MEMORIA

2. 1. PROIEKTU ALDATUAREN XEDEA

3.1. USANSOLOKO KANOIAREN TRAZADURA BERRIA

Figura 1. Planta de la solución adoptada

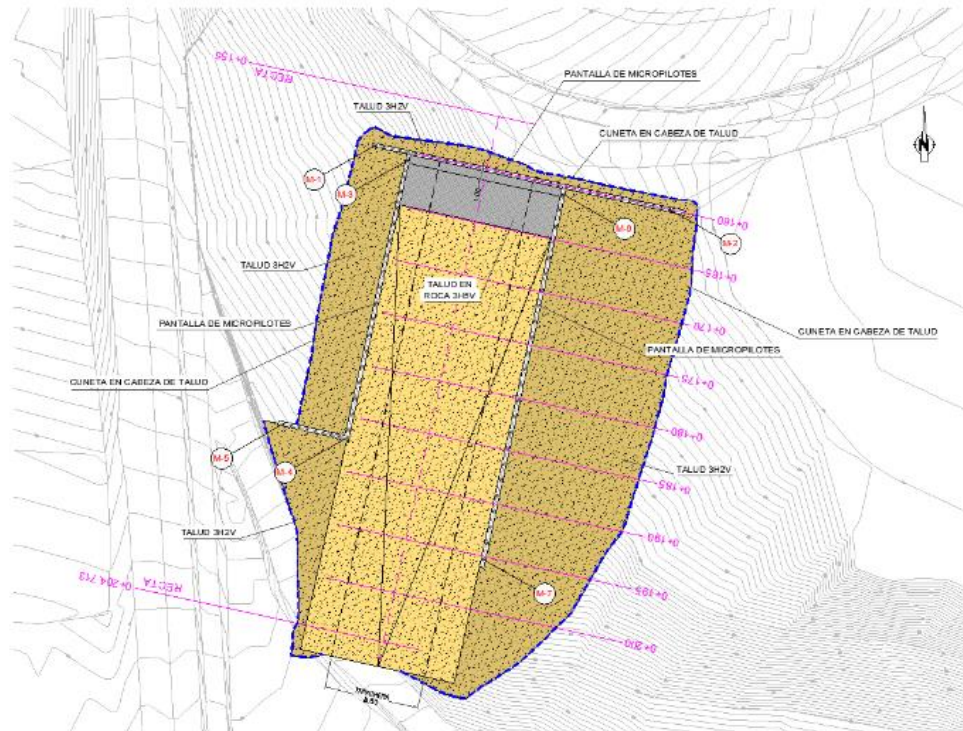
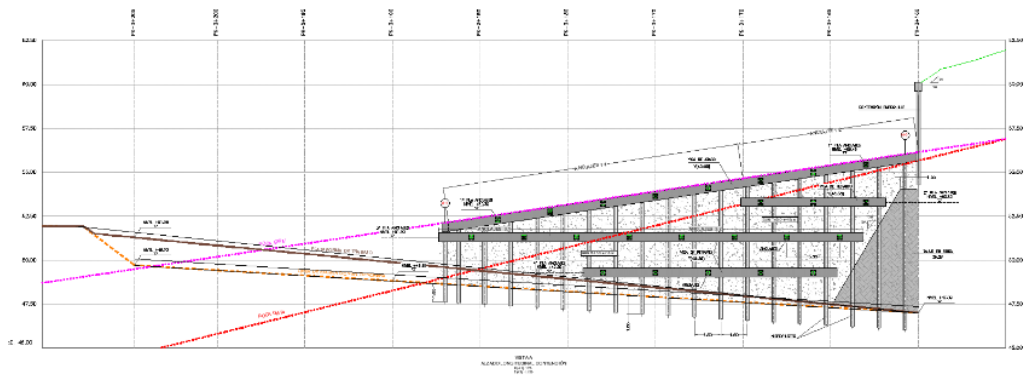
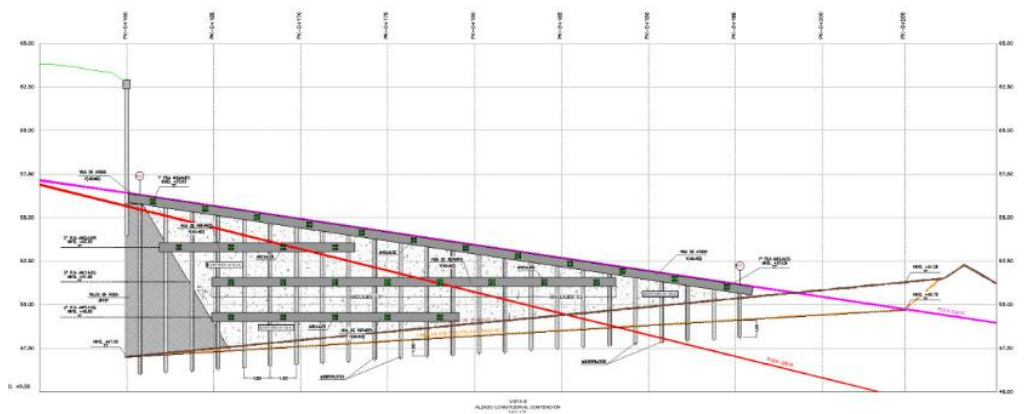
Hondeaketaren alboetako ezpondak: 3H:2V ezponda bat egingo da lurzoru-motako geruzan, kanoiaren alboko bi altxaeretan, GM-IV arroka-geruzaraino iritsi arte (arroka "osasuntsua"). Kota horretatik aurrera, aurrebaketa bat egingo da 250 mm-ko diametroko mikropilote armatuekin, 139,7x9 mm-ko hodiarekin, eta gainerako hondeaketa-lanak bankaden bidez egingo dira, hainbat mailatan.

Horietan, zenbait banaketa-habe egingo dira, 40 mm-ko diametroko Gewi motako barrak dituzten ainguraketa pasiboekin.

Ahokaduraren eremua (aurrealdeko altxaera): mikropilote ainguratuekin eustea planteatzen da (aurrebaketan erabiltzen direnen ezaugarri berberak, baina 75 cm-ko tartearekin), lurzoru-motako geruzaren hondeaketa bertikala ahalbidetzeko, GM-IV arroka-geruzara iritsi arte. Behin kota horretara iritsita, arroka motako geruzan 3H:5V hondeaketa egitea planteatzen da, ziriak irristatzeko aukera baliogabetzeko. Ezponda hori behar bezala gunitatu eta bulonatuko da, meteorizatu ez dadin eta hain kohesionatuta ez dauden zati edo ziri txikiak eror ez daitezen. Hiru ainguraketa-ilara planteatzen dira. Horietatik bi kable bidezko ainguraketa aktiboekin bideratzen dira, eta, hirugarrena, harkaitz-kotaren azpitik, 40 mm-ko diametroko Gewi motako ainguraketa pasiboekin.

Jarraian, hartutako soluzioaren oinplanoa eta definitutako hiru altxaerak erakusten dira:

Figura 6. Sondeos realizados en el entorno del cañón de Usansolo (obra)

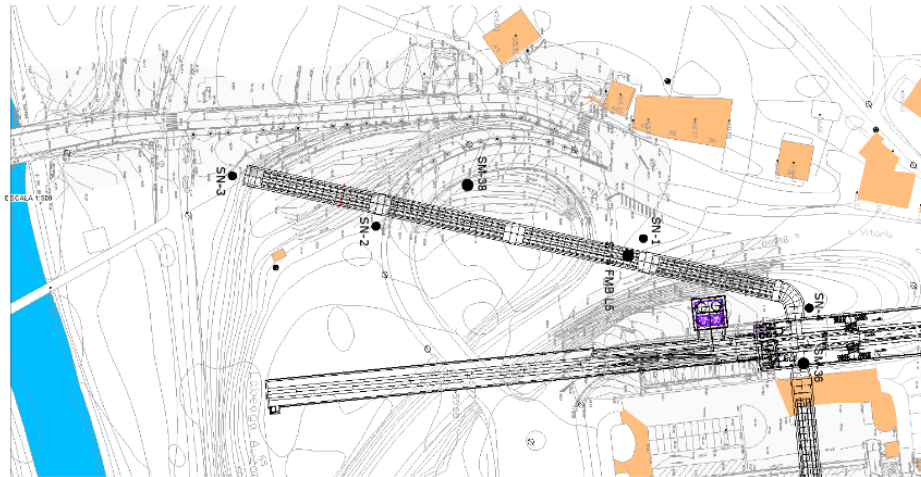
Jarraian, lanak hasi ondoren egindako zundaketa berriak adierazten dituen planta bat erantsi da. Zundaketa horiek (SN-2 eta SN-3) hasieran eta amaieran (gutxi gorabehera) daude, eta horien arabera definitu da lehen zehaztutako soluzioa.

Obra hasi ondoren egindako zundaketa berrietan, aurkitutako lurra eta proiektuko zundaketetatik ondorioztatutakoa zertxobait ezberdinak dira, batez ere diseinatutako kanoi berriaren hasieran (SN-3).

Figura nº 5. Sección de excavación

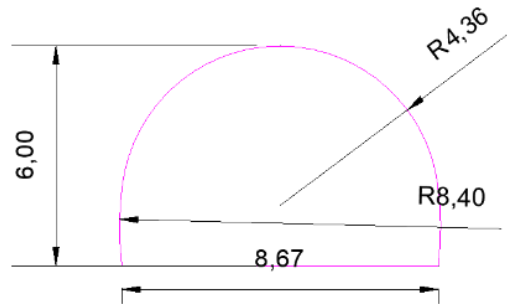
Kanoi hori eraso-galeria gisa erabiliko da haitzuloa eta lineako tunelaren tarte bat hondeatzeko, eta, beraz, hondeaketa-makinek (kasu honetan marruskadura-makinak) eta instalazioek ezarritako betekizunen ondorioz, 6 metroko aurrerapen-altuera duen hondeaketa-sekzioa egin behar da.

Sekzio osoa arroka osasuntsu eta gutxi hautsitakoan hondeatzen denean ere, eraldatutako harriaren hurbiltasunak ez du gomendatzen euskarri arinak erabiltzea, ganga-buloiek neurri handi batean material horren barrua zulatu baitezakete. A priori ez da egokia perno hedakorrak erabiltzeko

Bestalde, hondeaketaren azaleko izaerak aurrealdeko edo igarotzeko edozein ezegonkortasunek azalerako asentu esanguratsuak eragin ditzake, eta, beraz, sostengu zurrunagoak hartu behar dira, kasu honetan, zertxatuak.

Figura nº 5. Consumo de picas según resistencia y abrasividad Schimazek (Ghering, 1978). Verde referencia obras Metropolitano. Rojo: previsión Galdakao-Hospital.

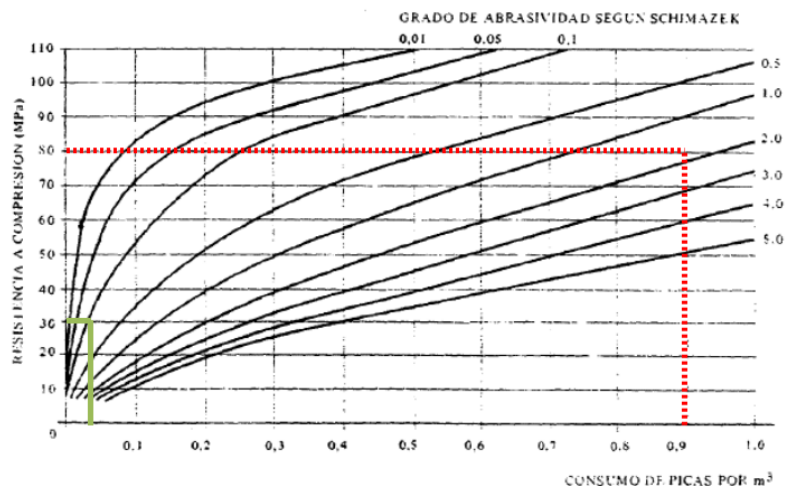
Schimazek indizearen eta piken kontsumoaren arteko korrelazioa lortzen da. 80 MPako erresistentzia eta 1,8 KN/m-ko indizearen batez besteko balioa duten hareharri horietarako 20gatik biderkatzen da, eta haien marruskadura ekonomikoki bideraezina da.

Zuzen/Kurba motako lineako tunelerako eta Puntelatorreko galeriarako sekzio aldatua

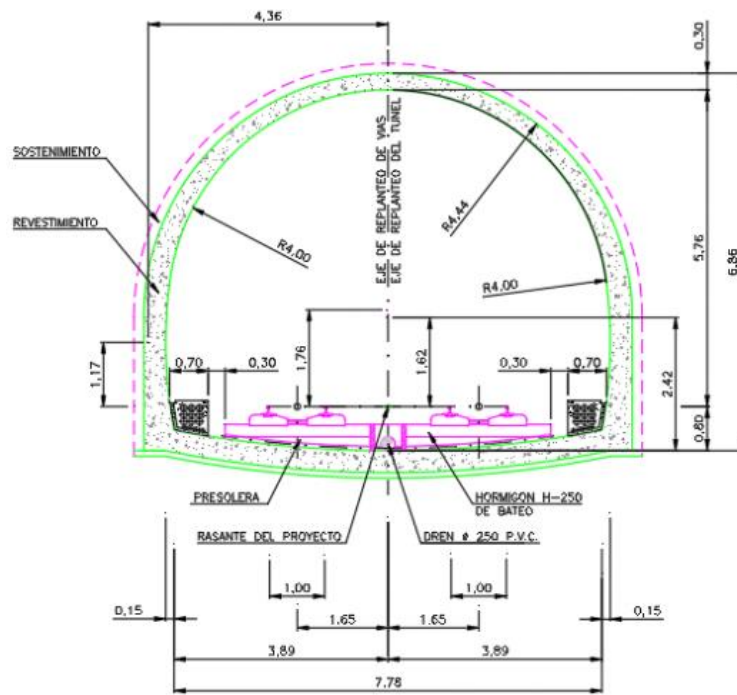
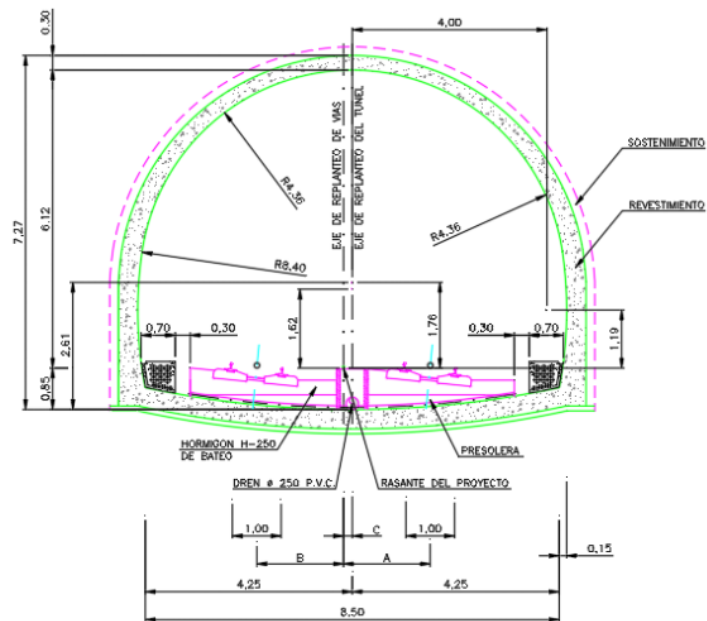
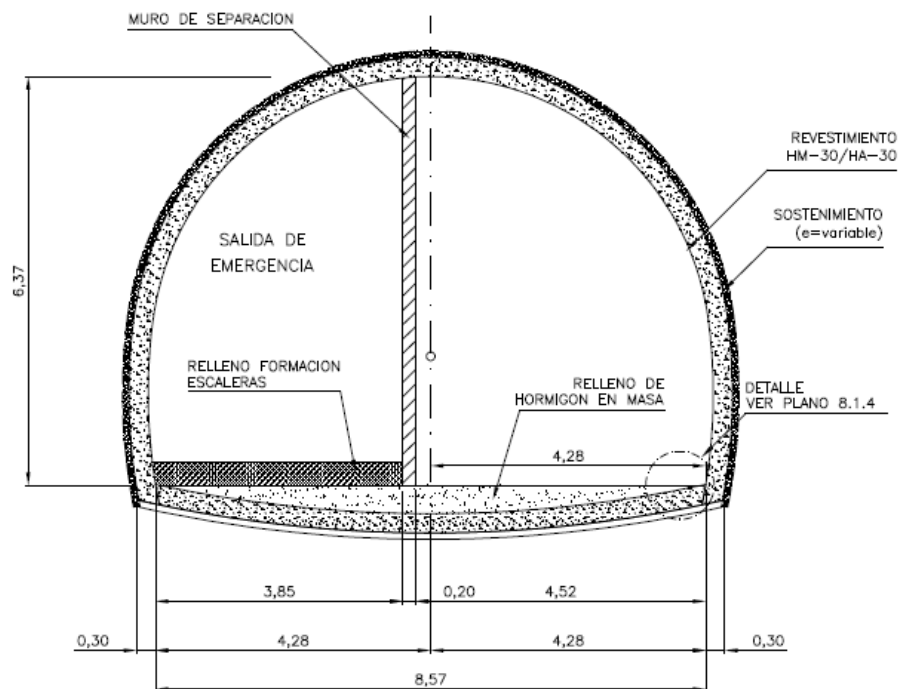
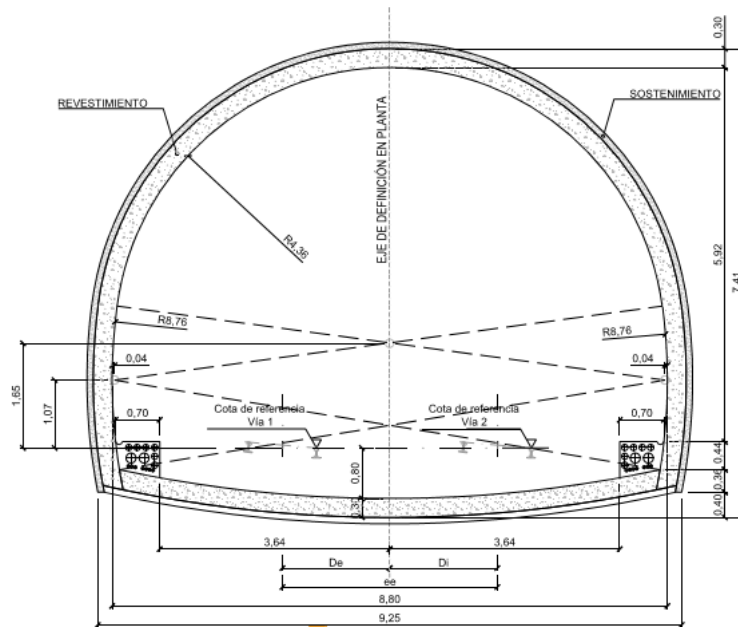
Sekzio motak barne-horma pikoak baditu ere, estradosen hondeaketa-horma pikoak zuzena da, 2,54 metroko altuerarekin

Beraz, lineako tunelean Kurba motako sekzioa sistematikoki erabiltzea proposatzen da, hondeaketa-horma pikoak aldatuz eta nolabaiteko kurbadura emanaz

Estalduaren lodiera 0,30 m-ra uniformizatzen da sekzio osoan, kontraganga barne, kalitate txikiko lurretan izan ezik. Horietan analisi berezitua egingo da.

Galeria motako sekziarako, lineako tunel motako sekzio bera duen hondeketa planteatzen da, hau da, hondeketa-horma pikoak dituen kurba motako sekzioa.

Figura nº 5. Perfil por cata 2

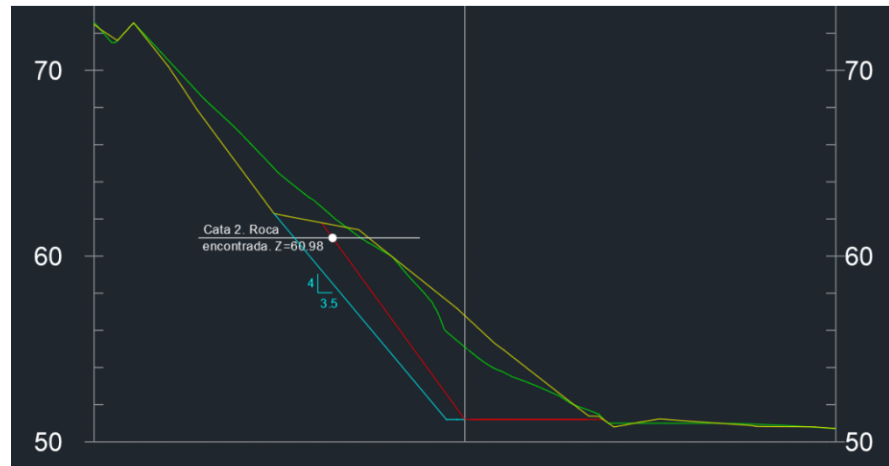
Kata horietako batzuek adierazten dute arroka-substratua hasierako diseinuan kalkulaturakoa baino sakonera handixeagoan dagoela.

Berma kentzea proposatzen da, mazelako saneamendu-ezpondari jarraitutasuna emanez, 4H:3,5V (49°).

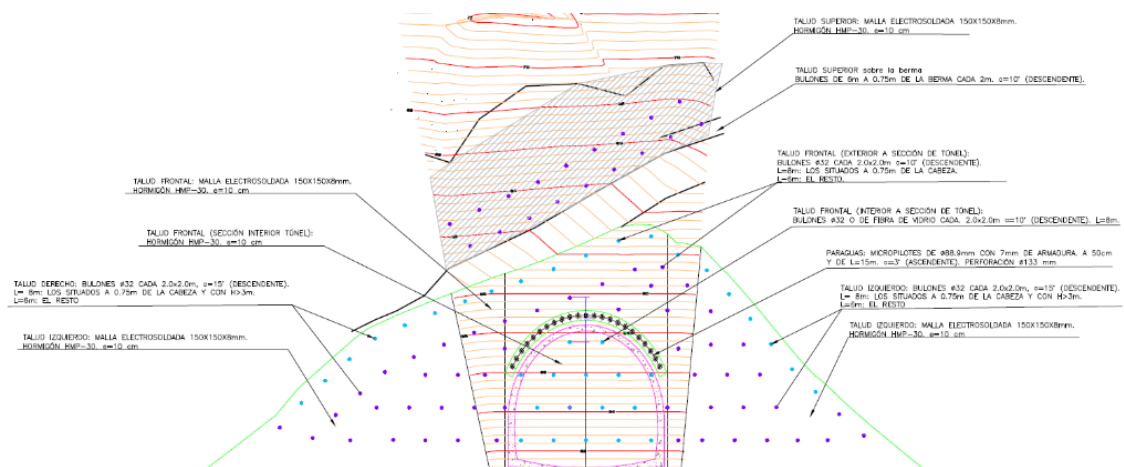
Goiko buloi ilara ezponda-burutik 0,75 m zuinkatuko da. 8 m luze izango dira ezpondaren altuera 3 m baino handiagoa denean, eta 6 m luze gainerako kasuetan. Buloi inklinazioa 15°-koa izango da

Goiko buloi ilara ezponda-burutik 0,75 m zuinkatuko da. 8 m luze izango dira ezpondaren altuera 3 m baino handiagoa denean, eta 6 m luze gainerako kasuetan. Buloiaren inklinazioa 15º-koa izango da. Eraikuntza-prozedurari dagokionez, hondeaketa eta euspena 2 metroko altuerako bankadetan egingo da.
